GEODEETILISE ALUSPLAANI KOOSKÕLASTUSED

Projekt:				Märjamaa-Ringuta KP investeering Märjamaa vald Rapla maakond				Tellija Elektrilevi OÜ					
Joonis:				Elektrivälisvõrkude asendiplaan				Joonise nr. IP4438-1		Formaat A-3			
<div></div> <div>AS Connecto Eesti Registrikood: 10722319 Tuisu tn 19, 11314 Tallinn tel. 606 3100, faks 606 3101</div>				Projekteeris	Kuno Pärn		+3725248337	27.01.2024					
				Kontrollis	Lembit Saamel		+37255625865		Mõõtkava		M 1:500	Leht	Lehti
				LÜ 4438	LÜ nr. 27400		korrigeeritud 13.12.2023		Staadium		Tööprojekt	12	14

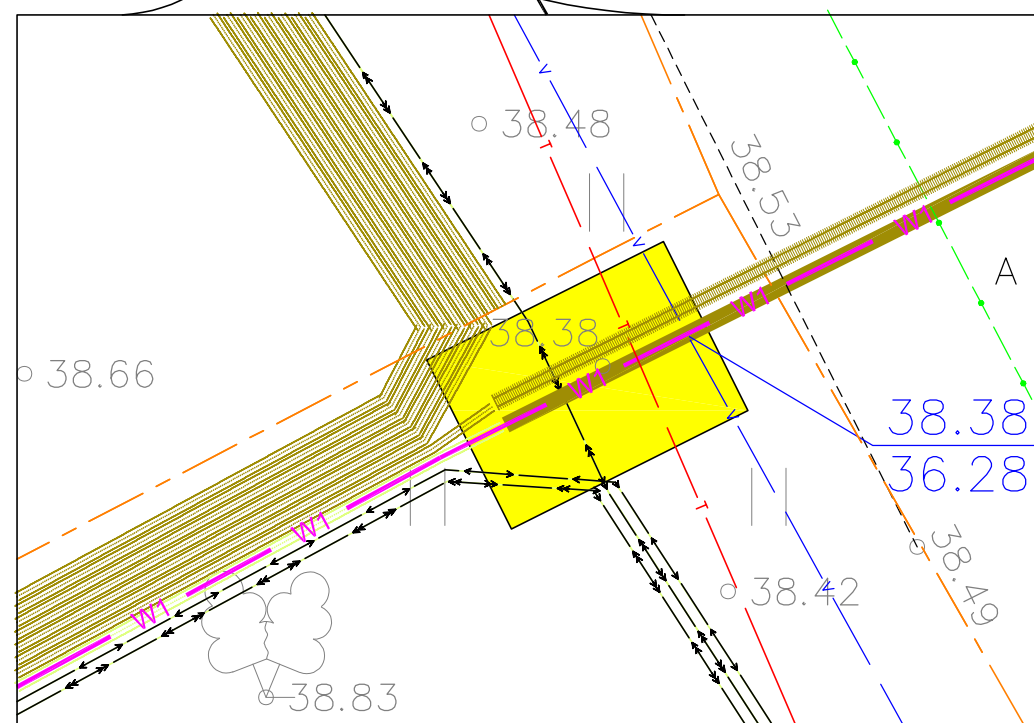
Punktist 1 kuni punkti 2 peavad kaitsetorud asetsema min. 2,2m sügavusel. Transpordiameti (TRA) nõue.

Kaevik kaevata käsitsi
kõrguseni 35.80.
Kaevata lahti veetoru.

Kaevik kaevata
kõrguseni 35.80.
37.99
Punkt 1

Kaitsetorud survetugevusega 1250N d=160mm 2x13m paigaldada suundpuurimisega kõrausele 36.00 horisontaaltasapinnas. TRA nõue.

Kaitsetorud peavad asetsema min. 0,25m allpool veetoru.
